Rehabilitering og utvidelse av Ellingsrud skole - uttalelse fra skolen om viktige prioriteringer

Utdanningsetaten i Oslo kommune

19.10.2018

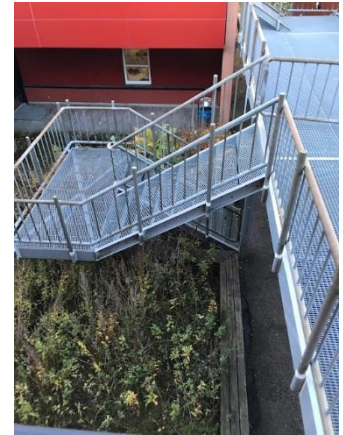
Plassering av skolens hovedinngang og administrasjon/ kontorer:

Skolens "hovedinngang" ligger allerede bortgjemt og ulogisk til i forhold til adkomstveiene til skolen. Dette har selvfølgelig sammenheng med plassering av kontorer og administrasjonsavdeling. I forslag til rehabilitering og påbygg forsterkes dette ytterligere.

Det bør prioriteres at skolen får en tydelig hovedinngang på andre enden av bygget, mot T-bane og innkjøring, og at kontorer til ledelse og administrasjon flyttes til denne enden og ned til 1. etasje.
